**DAFTAR REVISI SIDANG TUGAS AKHIR**

## **BERITA ACARA SIDANG LISAN**

Judul : Pasar Rakyat dengan Pendekatan Arsitektur Neo Vernakular di  
Mojokerto

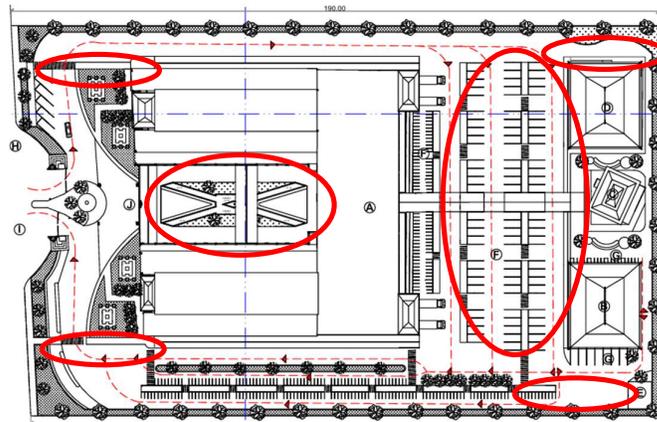
: Lupa menambahkan gambar *drop off* pada *site plan*.  
pengurangan ukuran lebar sirkulasi, manfaatkan sebagai ruang terbuka hijau.

: Cukup dua mobil sudah oke atau bahkan cukup satu mobil saja karena konfigurasi koridor dan parkir sudah fleksibel. Kurang efisiennya dalam ukuran lebar aspal yang berlebihan usahakan untuk pas.

: Baik pak, akan saya perbaiki dan tambahkan ruang hijau.

Detail taman tengah setelah revisi

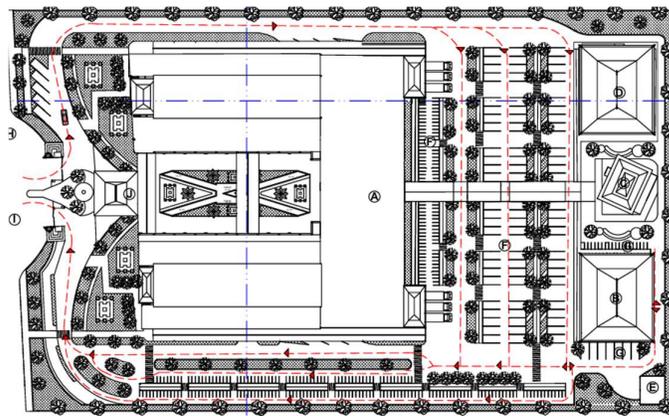
- Penguji I** : Dyan Agustin, S.T., M.T.
- Penguji** : Sudah dijelaskan mengenai perubahan dan pertimbangan dari komentar yang ditambahkan sebelumnya. Sirkulasi dan massa sudah cukup memadai penataannya. Bagaimana cara pengunjung menikmati taman yang ada di tengah? karena dirasa belum cukup maksimal.

- Penguji** : Apakah ada peneduhnya? Karena apabila tidak ada maka saat cuaca panas tidak dapat dimanfaatkan.
- Peserta** : Baik bu, akan saya tambahkan shelter pada area *public space* nya.

: Pada taman tengah tambahkan candi – candian yang sudah ada di taman depan. Taman depannya sudah mulai hidup.

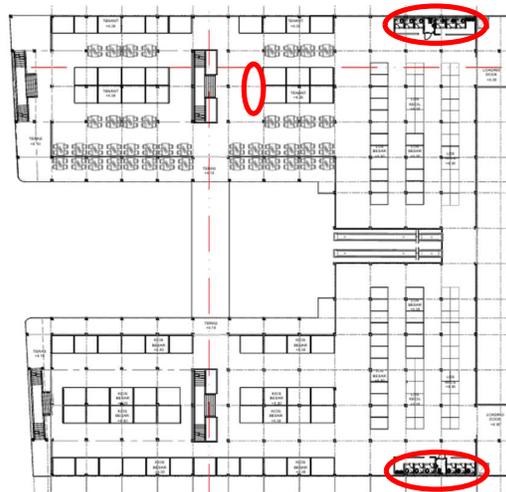
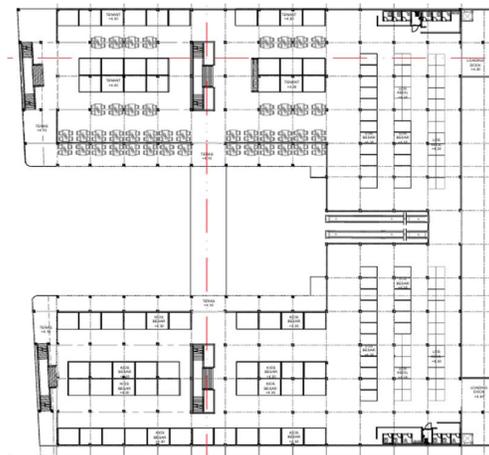
: Terdapat dua masukan, yang pertama toilet di pasar masih salah. Visualisasi ke dalam jangan langsung masuk ke dalam. Wajib diberi kelokan. Bak air jaman sekarang sudah tidak digunakan tapi langsung pakai *jet shower*. Hal ini dikarenakan pada sebelumnya bak air diisi penuh tidak higienis karena tangan kotor langsung cuci tangan di bak air. Cukup *jet shower* sama kloset duduk atau kloset jongkok saja. Dari tiga kloset bisa jadi satu kloset duduk dua kloset jongkok demikian. Yang kedua wastafel *food court* tidak ada.

: Baik pak saya tambahkan wastafel dan perbaiki toilet nya.

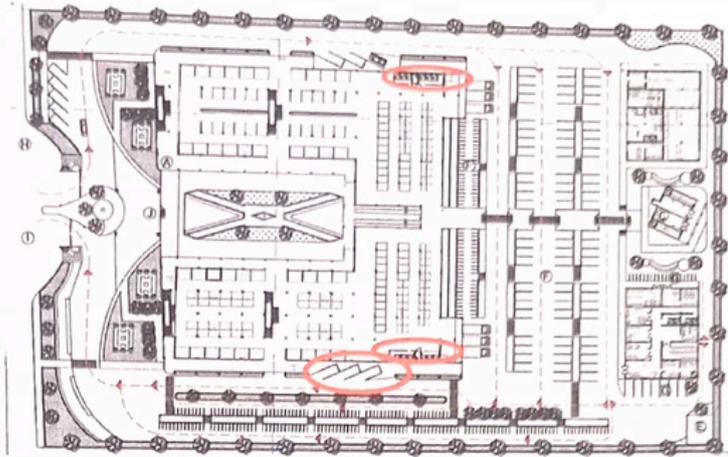
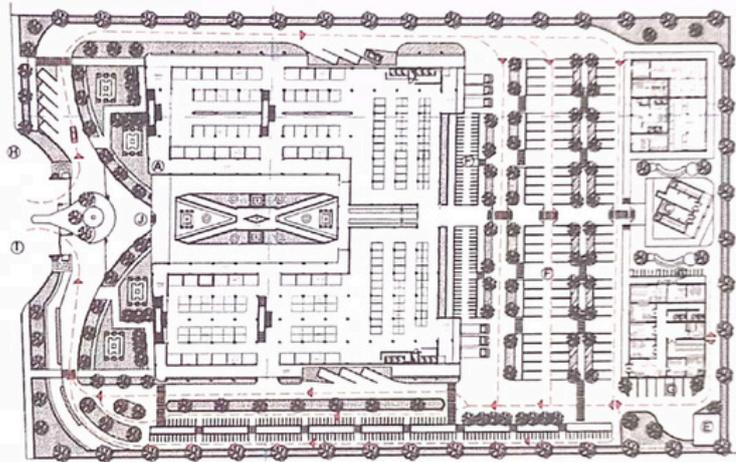
: Arah parkir sementara sebelah selatan arahnya kurang tepat.

: Baik pak akan saya perbaiki.
